Modulo per la presentazione delle osservazioni per i piani/programmi/progetti sottoposti a procedimenti di valutazione ambientale di competenza statale

La Sottoscritta Associazione Lago di Bolsena OdV, rappresentata dal presidente Dott. Enrico Calvario in qualità di legale rappresentante della suddetta Associazione

Progetto per la costruzione ed esercizio di impianto di produzione di energia elettrica da fonte eolica "Acquaforte" di potenza in immissione massima pari a 47,2 MW e relative opere connesse da realizzarsi nel Comune di Celleno (VT), Montefiascone (VT) e Viterbo.. Codice procedura 10076.

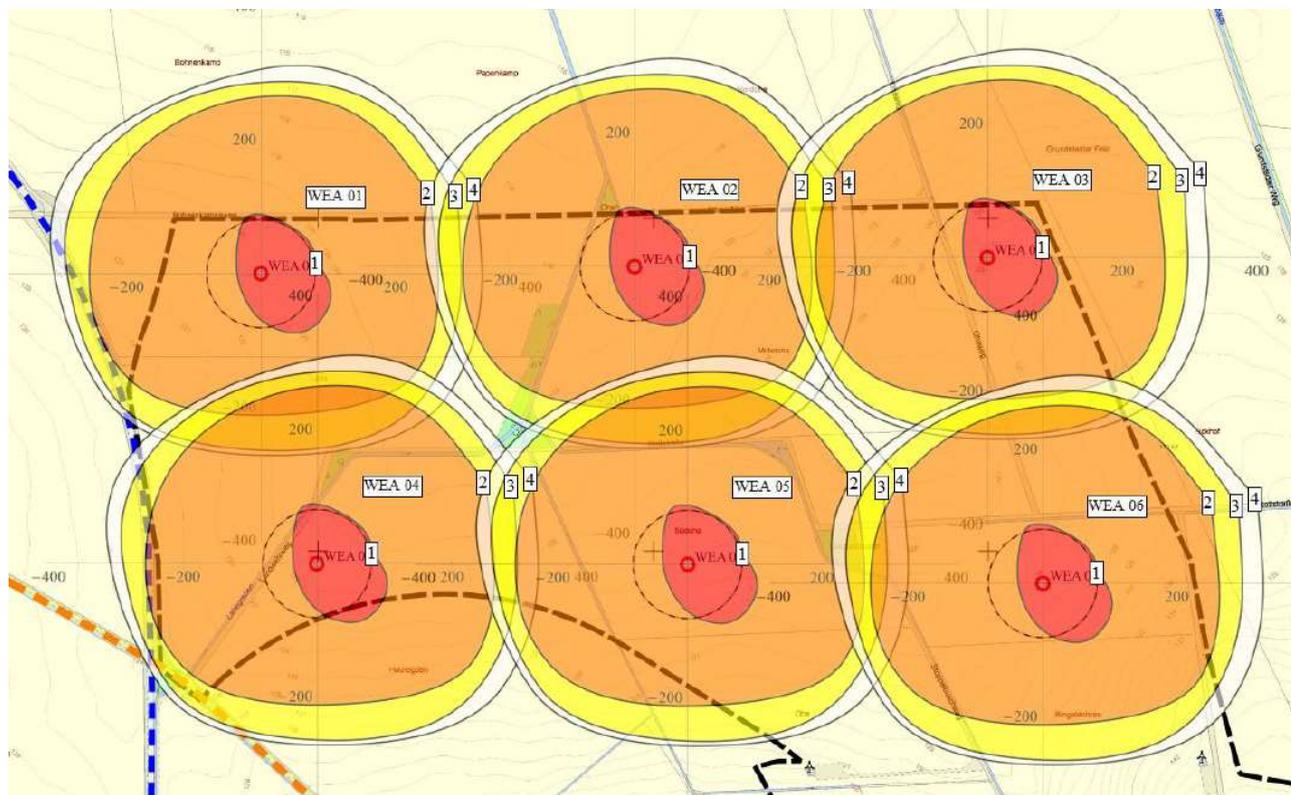
Lo standard internazionale attuale di trattamento ingegneristico invece, consiste in simulazioni numeriche, dove si tiene conto della possibilità di staccamento di pezzi di pala di lunghezza variabile in punti variabili, e anche delle condizioni di ventosità. Un esempio tratto da ([Gutachtliche Stellungnahme \(uvp-verbund.de\)](https://www.gutachtliche-stellungnahme.de), p. 26) per un aerogeneratore comparabile a quello da progetto illustra il fatto, che il rischio reale è molto più importante di quanto riportato nello studio di impatto ambientale sotto esame.

Inoltre, già per la distanza di rispetto calcolata dalla proponente, alcune strade sono all'interno o appena fuori della zona di rischio.

In conclusione, è necessario analizzare il rischio per la salute pubblica da rottura e distacco di una pala, da distacco di pezzi di una pala e da ribaltamento della turbina con procedimenti ingegneristici aggiornati e rivalutare le posizioni degli aerogeneratori.

Analizzare il rischio per la salute pubblica da rottura o distacco di una pala e da ribaltamento della turbina con procedimenti ingegneristici aggiornati e rivalutare le posizioni degli aerogeneratori.
